Mission régionale d'autorité environnementale

**Avis en date du 30 janvier 2019
de la Mission régionale d'autorité environnementale d'Île-de-France
sur le projet de construction d'un centre d'hébergement informatique
(« digital center ») et d'équipements annexes
à La Courneuve (Seine-Saint-Denis),
présenté par la société Interxion**

Le présent avis est rendu dans le cadre de la demande de permis de construire en date du 30 octobre 2018 n° PC 93027 18 A0020 déposée par la société Interxion auprès de l'établissement public territorial (EPT) Plaine de France pour la construction de quatre bâtiments à La Courneuve (Seine- Saint-Denis). Il porte sur l'étude d'impact datée d'octobre 2018 et sur la prise en compte de l'environnement par le projet tel qu'il est décrit dans le dossier de demande de permis de construire.

Illustration 3: Extrait de Carmen - données DRIEE, fond de carte IGN

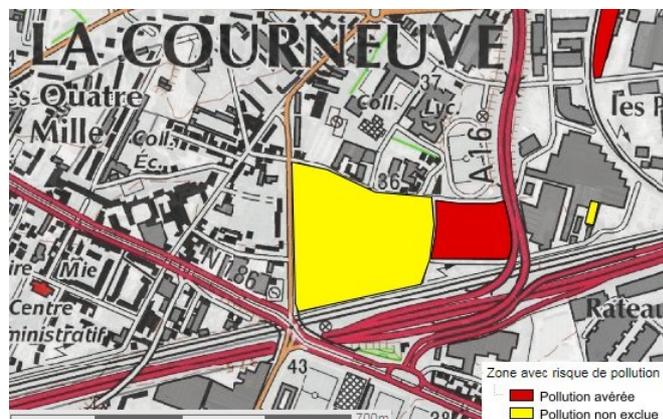
- la parcelle immédiatement à l'est du site de projet (en rouge sur l'illustration 3) est concernée par une pollution avérée (liée à une activité de tôlerie et à la production de caoutchouc régénéré) d'après une carte publiée par la DRIEE²⁰ ;
- l'illustration 4, tirée de l'étude d'impact, montre que le sens d'écoulement peut laisser craindre²¹ une pollution des eaux souterraines sous le site du projet causée par les sols de cette parcelle ;

La MRAe recommande d'étudier l'impact éventuel sur les eaux souterraines des pollutions des sols de la parcelle localisée immédiatement à l'est du site.

Illustration 4: Extrait de l'étude d'impact (page 118) – flèche représentant le sens d'écoulement de la nappe superficielle sous le site de projet.

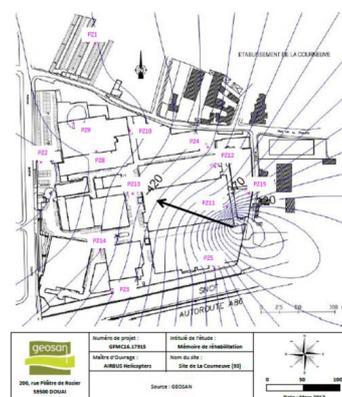
21 À la lecture du rapport, il n'est pas possible de savoir comment est déterminé le sens de l'écoulement représenté sur l'illustration 4, en particulier s'il est modélisé uniquement à partir des relevés piézométriques effectués à l'intérieur du site et si par conséquent, les isopièzes représentées à l'extérieur du site – qui laissent supposer une absence d'écoulement du secteur pollué vers le site - ne doivent pas être pris en compte, car non représentatives (comme pour les concentrations, page 119).

Dans ce contexte, les raisons des variations dans le temps du taux de concentration de polluants dans les eaux souterraines soulignées dans l'étude d'impact doivent être recherchées.

Illustration 5: Données DRIEE – proximité du site du projet aux réseaux de chauffage urbain

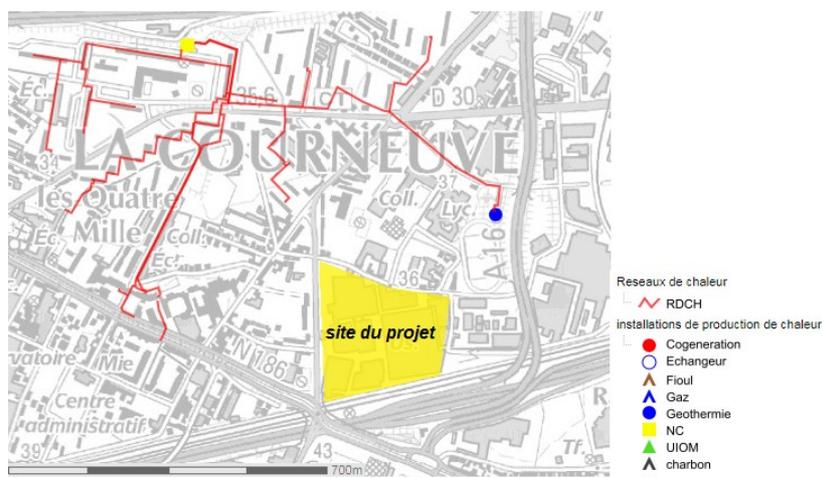
D'après les informations dont dispose la DRIEE (cf. illustration 5), environ 200 mètres séparent le site du projet au réseau de chauffage urbain existant, qui bénéficie d'au moins une installation géothermique pour son alimentation²⁷.

La MRAe recommande de présenter les caractéristiques du réseau de chauffage urbain que le projet contribuera à alimenter.

Illustration 6: Extrait de l'étude d'impact – annexe 4 « Phasages potentiels » de la construction du centre PAR8

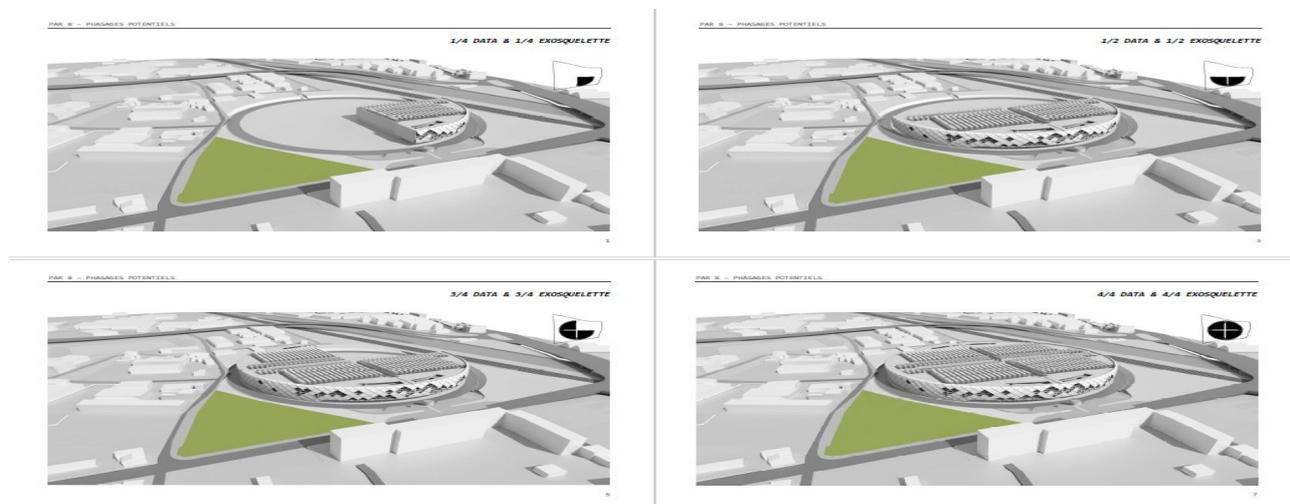
L'étude d'impact précise que la construction des quatre entités s'étalera « sur plusieurs années » suivant un calendrier qui évoluera selon les besoins (« montée en charge » évoquée page 46 de l'étude d'impact – cf. illustration 6).

Pour la MRAe, une des caractéristiques du projet réside dans l'incertitude liée au calendrier de réalisation des quatre entités du centre d'hébergement informatique. Compte tenu cette « montée en charge » (cf. illustration 6), il est probable que la phase de chantier s'étende sur de
